广东茂名健康职业学院第二食堂社会餐饮 企业承包经营项目（电气部分）竣工图

二〇二一年五月

广东茂名健康职业学院第二食堂
社会餐饮企业承包经营项目

一层食堂空调插座布置图

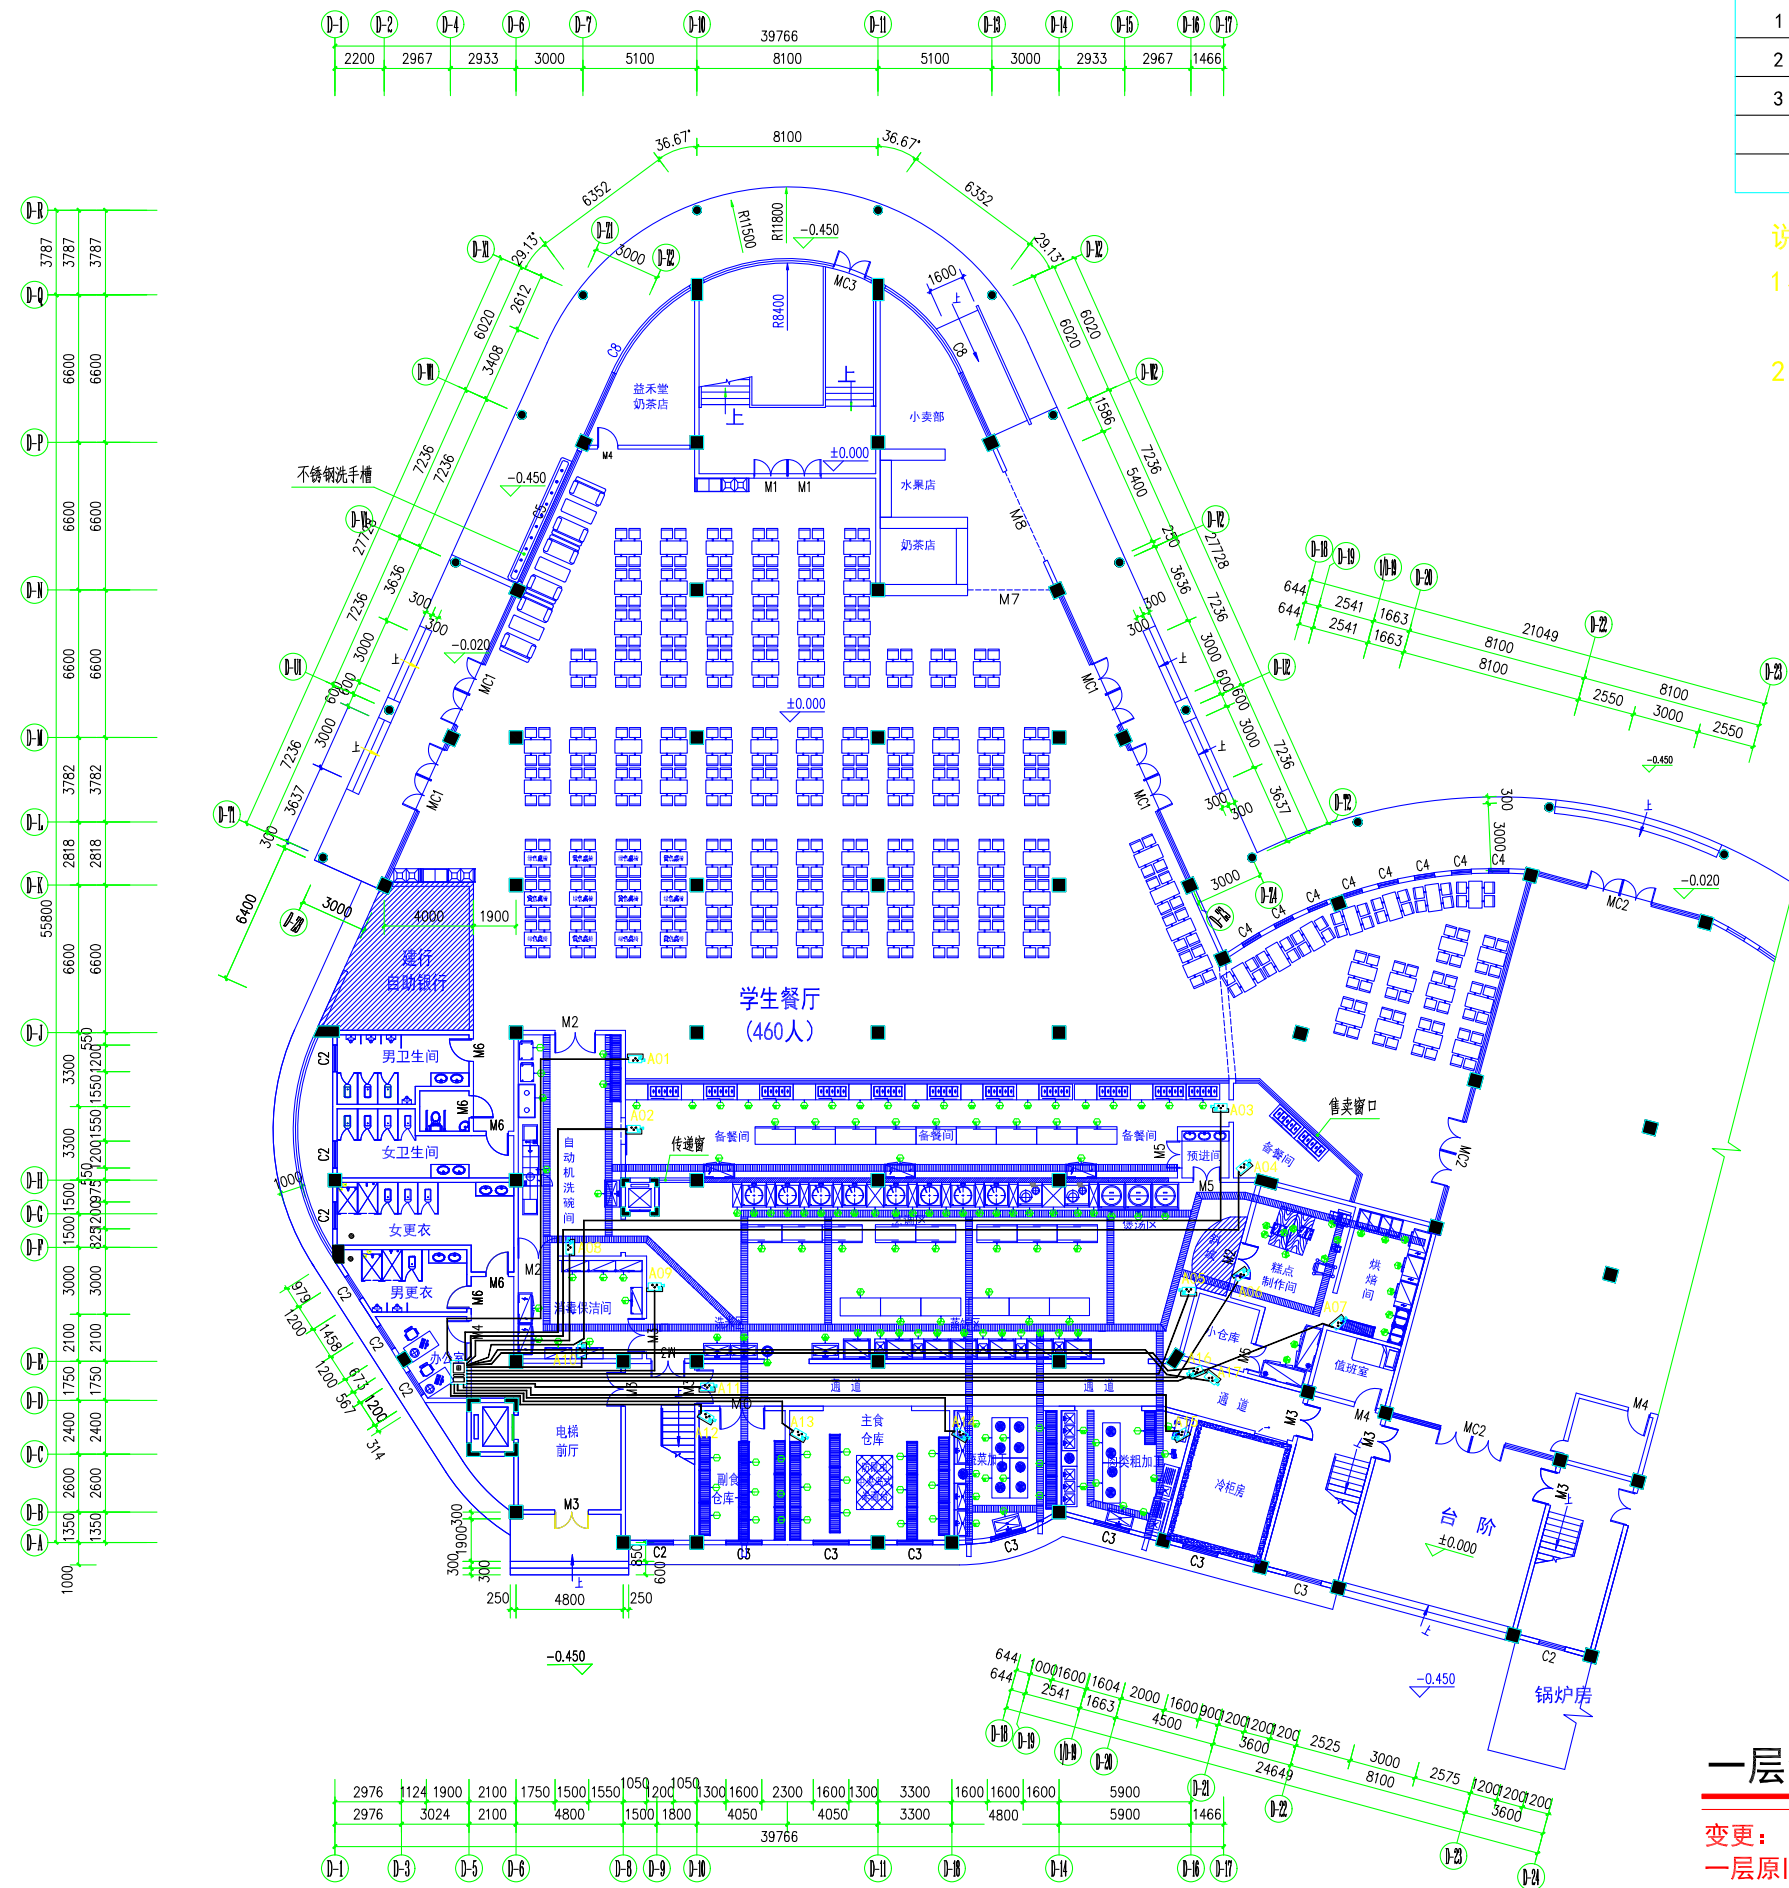
变更:
 一层原16台空调增加为22台天花机空调,
 增加2台壁挂式空调, 空调的位置也变化
 (相应增加空调主机及电源线)

一层食堂监控摄像机布置图

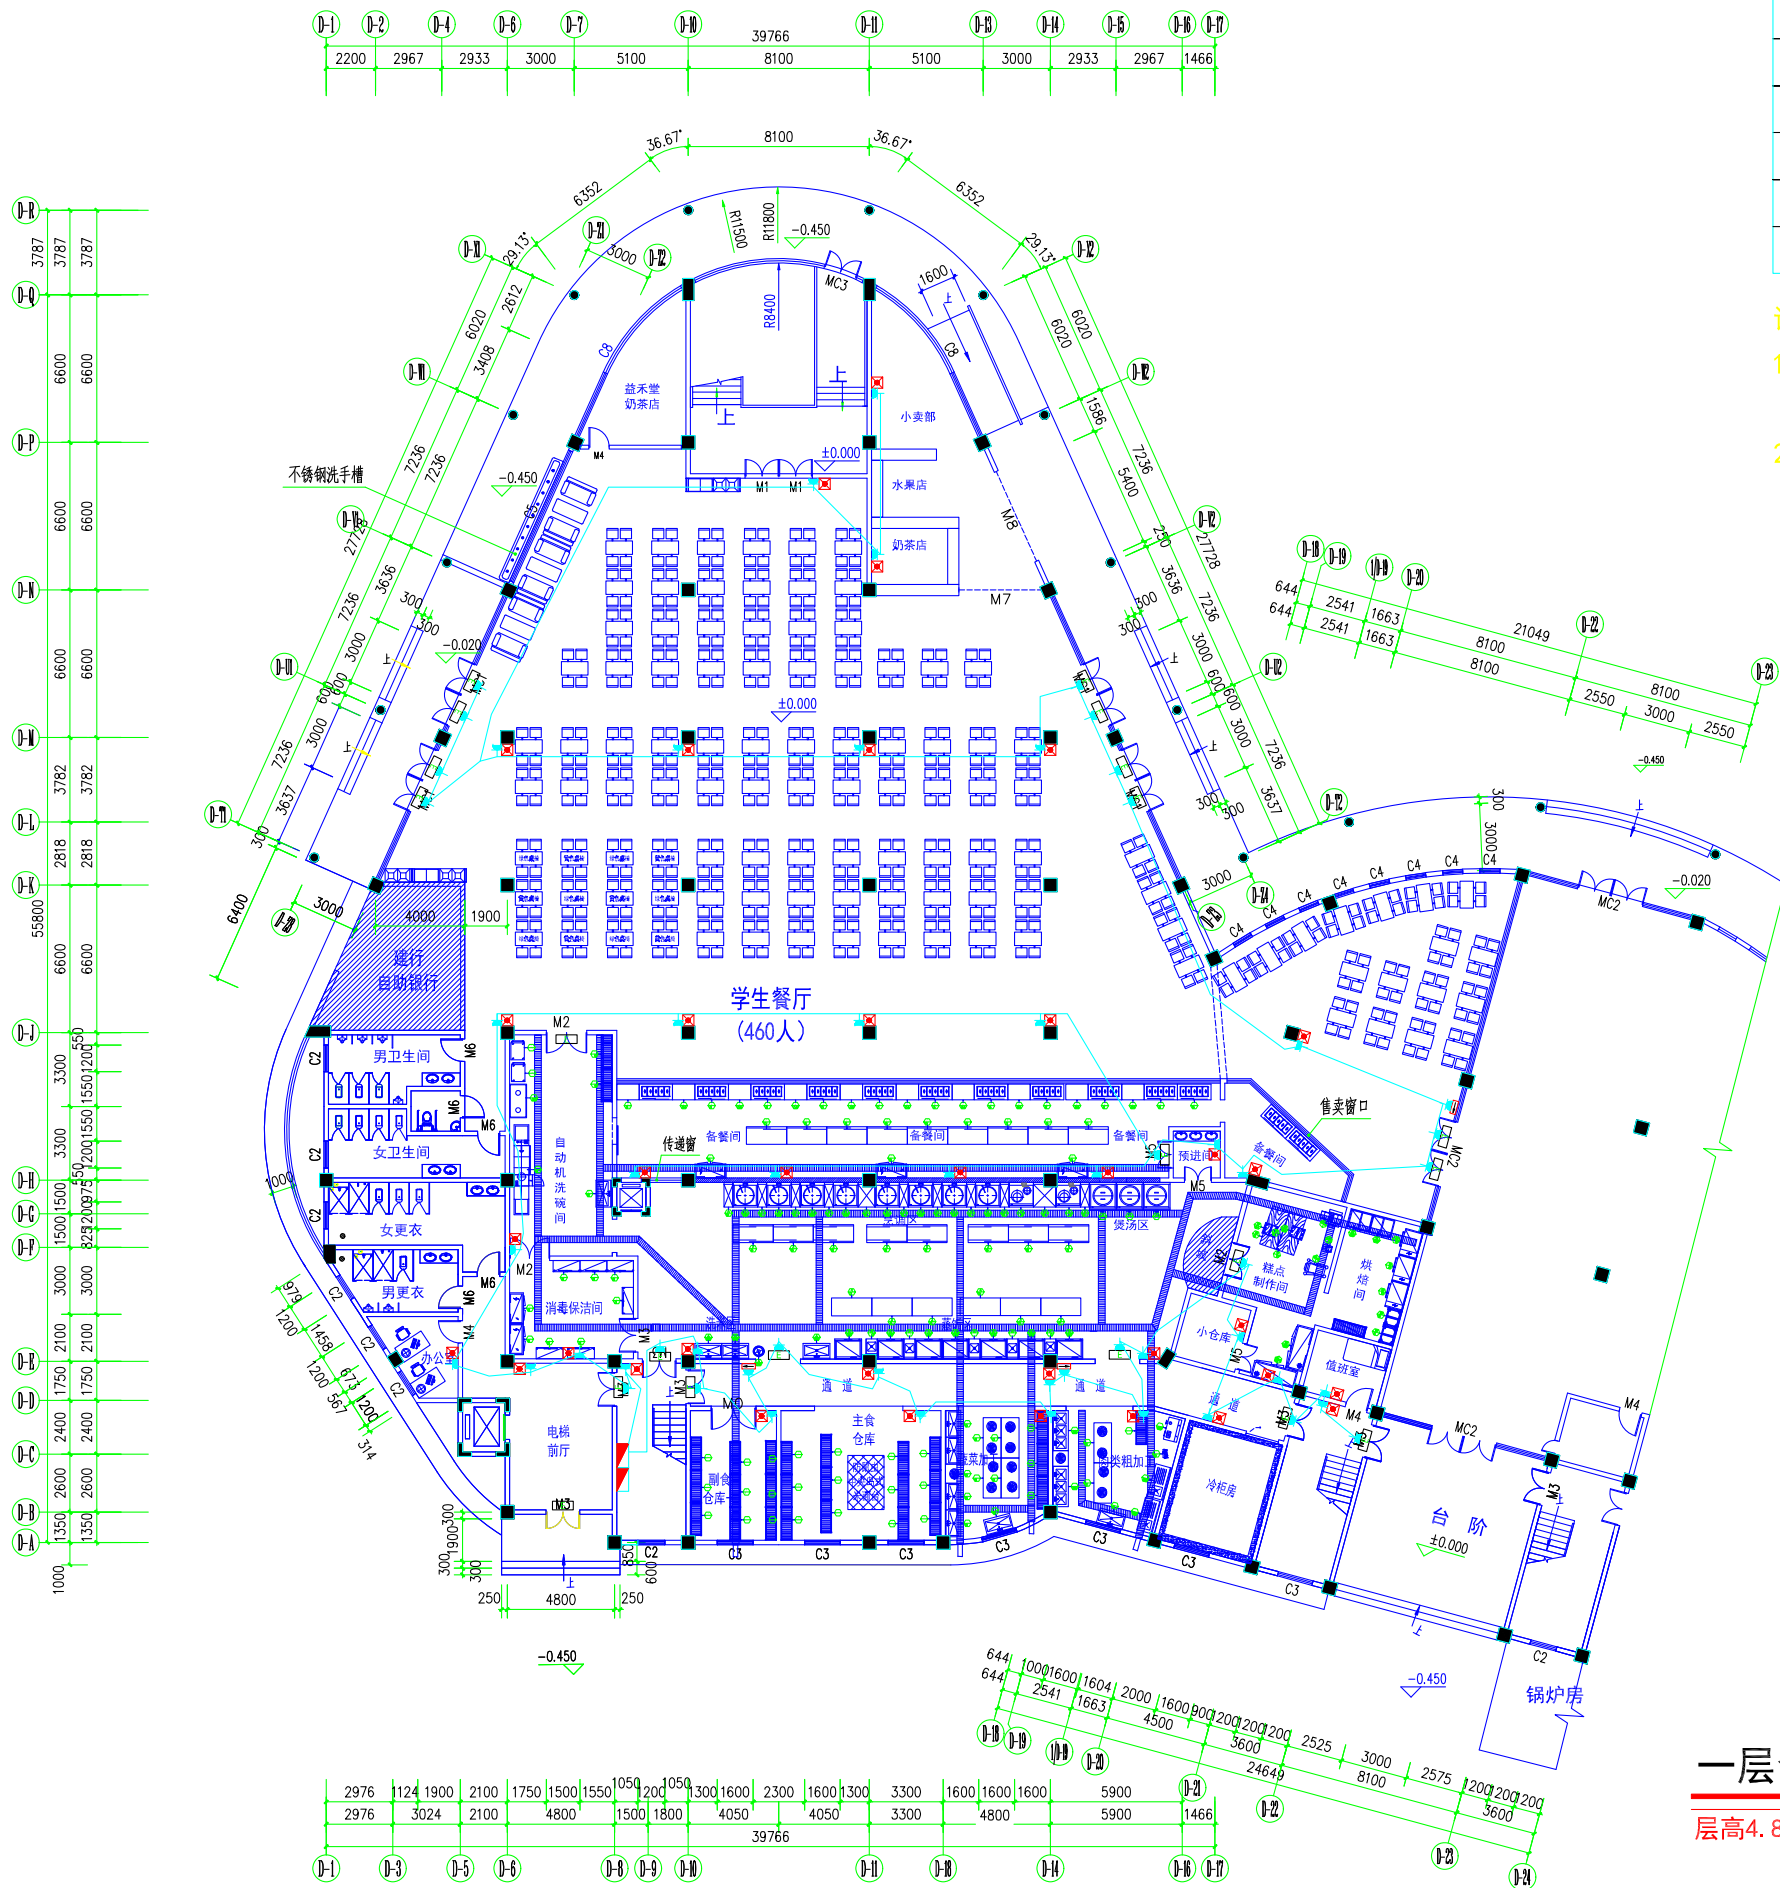
变更：
一层原旧18支监控摄像机，改为17支监控摄像机，

一层食堂WiFi路由器布置图

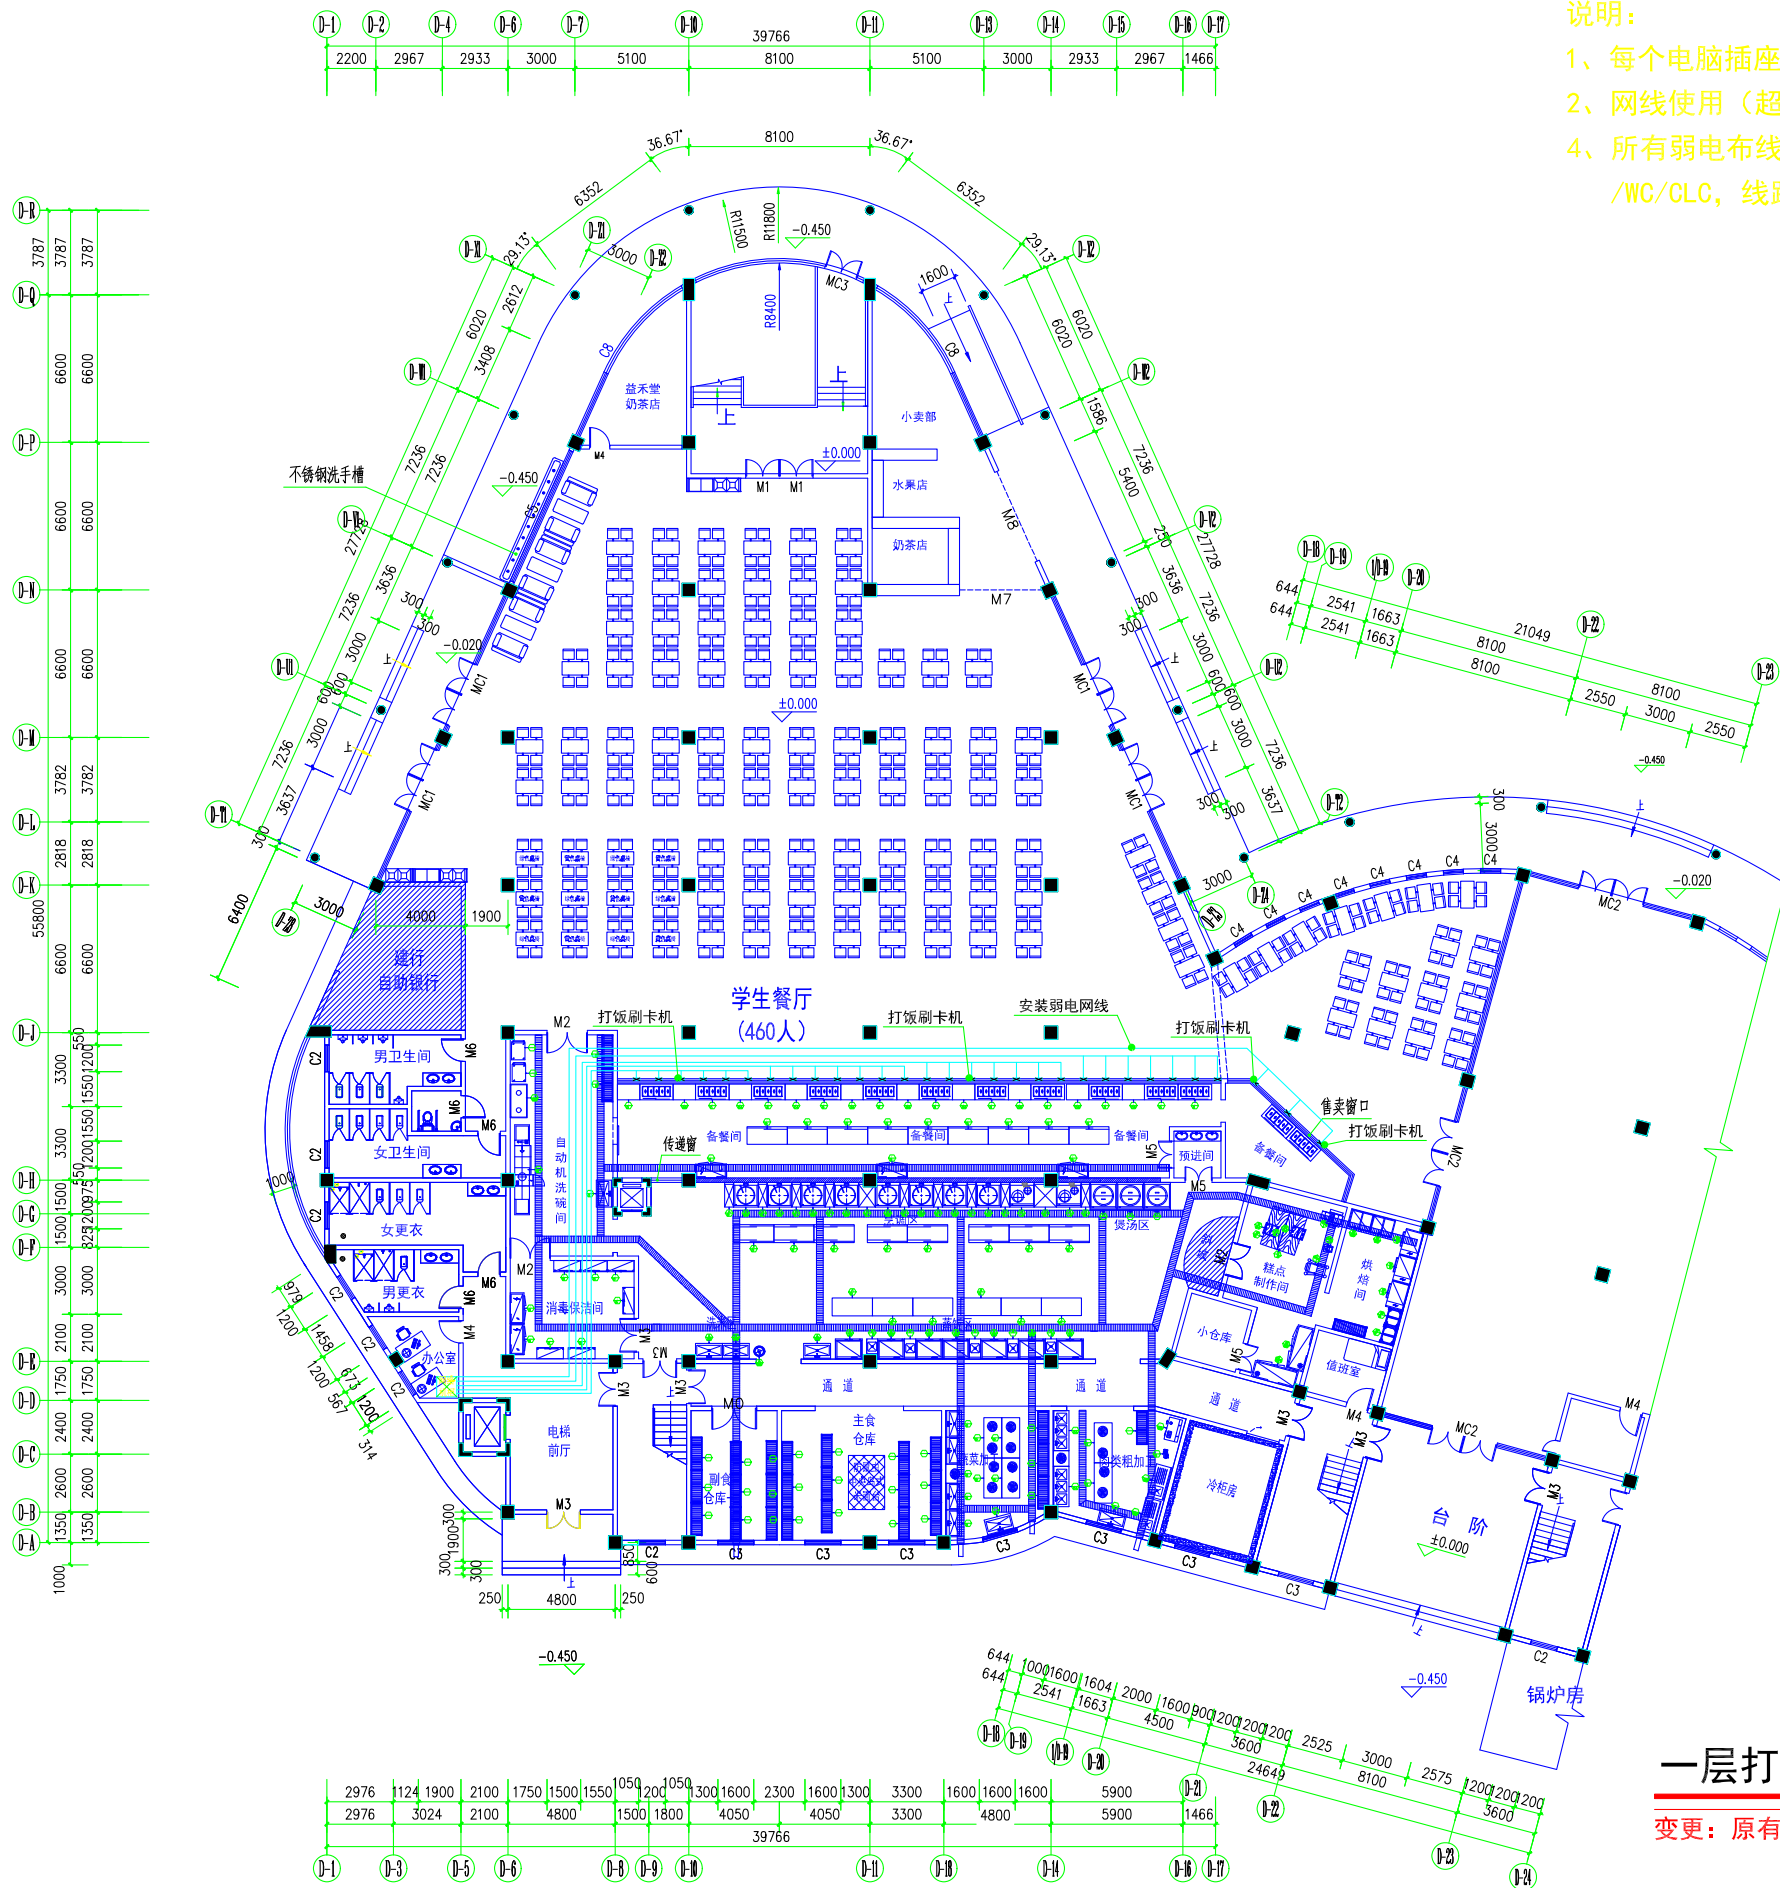
变更：
一层原有6只WiFi路由器，现改为3只WiFi路由器。
